Znak sprawy: DZA.381.20.1.2025

Dot. Postępowania o udzielenie zamówienia w trybie podstawowym bez przeprowadzenia negocjacji na podstawie art. 275 pkt 1 ustawy z dnia 11 września 2019 r. Prawo zamówień publicznych (t. j. Dz. U. z 2024 r. poz. 1320) – na zakup aparatu USG okulistycznego, tomografu okulistycznego oraz aparatu RTG ramię C.

dotyczy pkt. 6

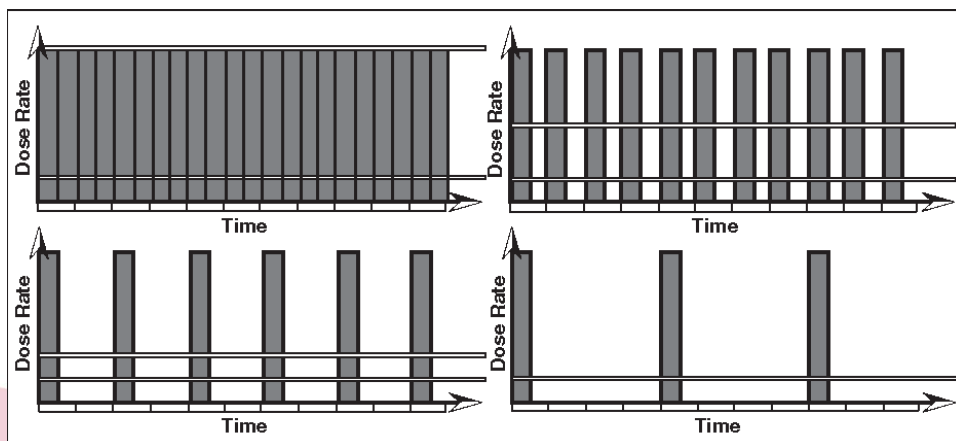
Prosimy o dopuszczenie aparatu, w którym maksymalny prąd dla trybu fluoroskopii ciągłej wynosi 11 mA, a maksymalny prąd dla fluoroskopii pulsacyjnej dla całego zakresu pulsacji wynosi 20 mA.

Pragniemy zauważyć, że obecnie wszystkie aparaty oferowane przez wiodących światowych Producentów (GE, Philips, Siemens, Ziehm) pracują przede wszystkim w trybie fluoroskopii pulsacyjnej, która pozwala zaoszczędzić do 60% zbędnego promieniowania, eliminując artefakty ruchowe, czy ograniczając przegrzewanie kołpaka.

Zamawiający nie dopuszcza w Pakiecie nr 3 aparat RTG – ramie C zastosowania wyżej zaproponowanego rozwiązania.

dotyczy pkt. 14

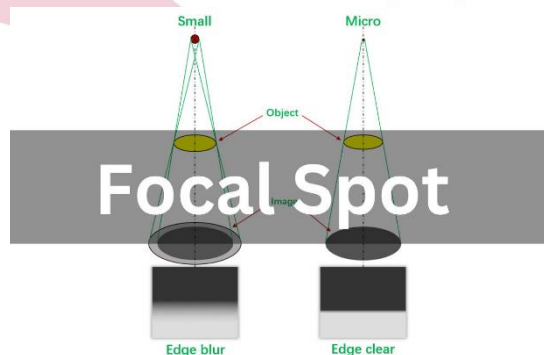
Prosimy o dopuszczenie aparatu z lampą jednoogniskową z ogniskiem 0,6 mm.

Pragniemy zauważyć że proponowane rozwiązanie jest zdecydowanie lepsze, gdyż zarówno dla fluoroskopii oraz radiografii stosowane jest to same, małe ognisko (spełniające wymagania Zamawiającego), bez potrzeby stosowania drugiego, większego ogniska. Dodatkowo, jak powszechnie wiadomo, im mniejsze ognisko tym lepsza jakość obrazu (co potwierdza poniższy rysunek)

Zamawiający nie dopuszcza w Pakiecie nr 3 aparatu RTG – ramię C z lampą jednoogniskową z ogniskiem 0,6 mm.
